VYSVĚTLENÍ ZADÁVACÍ DOKUMENTACE Č. 1

K VEŘEJNÉ ZAKÁZCE

DODÁVKA 4KS UŽITKOVÝCH VOZIDEL KATEGORIE N1

ZADAVATEL: Brněnské komunikace a.s.

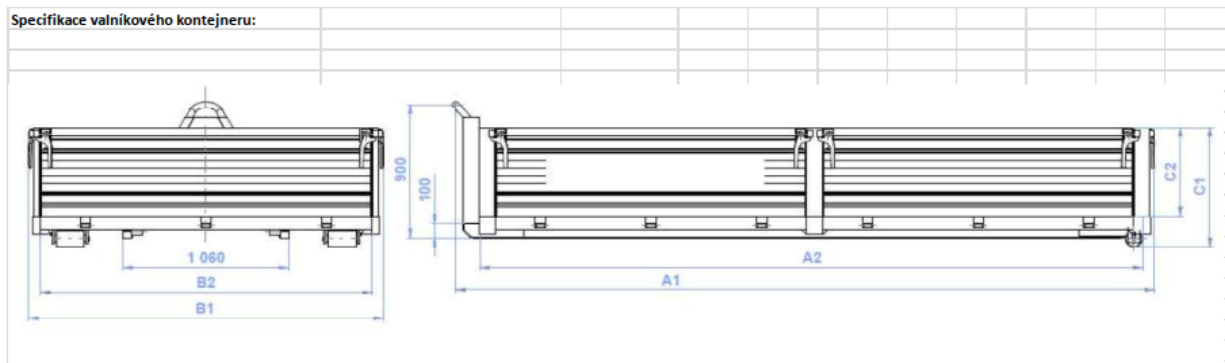
Vozidlo č. 3 - nosič kontejnerů – zadavatel nespecifikoval parametry kontejneru, který má být součástí dodávky. Můžete prosím specifikovat základní rozměry, případně požadavek na materiál kontejneru?

Materiál kontejneru je ocelový plech v provedení 3 mm podlaha bez pojezdové výztuže, a 2mm bočnice (plech profilovaný). Výšky a rozměry dle nákresu viz níže. Kontejner je lakován z vnitřní i venkovní strany modrou základní barvou.

Délka A1 (A2) 3 233 (3 010) mm

Šířka B1 (B2) 2 145 (2 000) mm

Výška C1 (C2) 600 (400) mm

Zadavatel aktualizoval přílohu č. 4 zadávací dokumentace, tj. kupní smlouvu v části příloha kupní smlouvy č. 3 a) – Technická specifikace pro vozidlo č. 3 - Nosič kontejnerů, 3 místa
